LDF/LDFE/LDFS/LDR クランプレバー(めねじ/リーマ穴)

オススメ 仕様変更

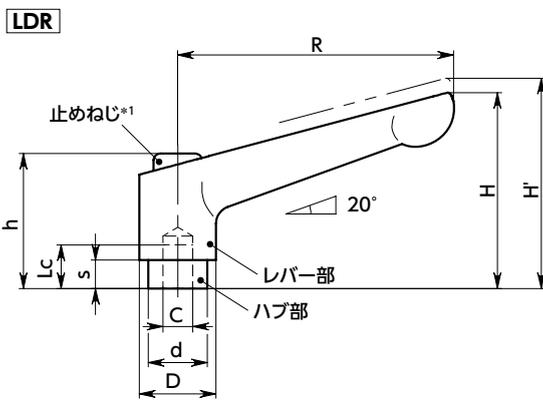
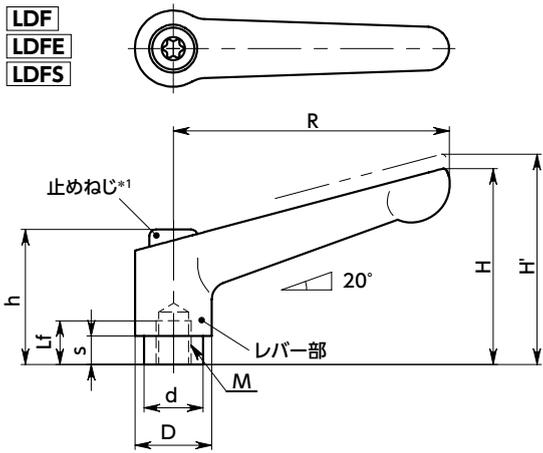
*1: 止めねじの頭の形を六角穴付きからヘキサロビュラ穴付きに変更しました。
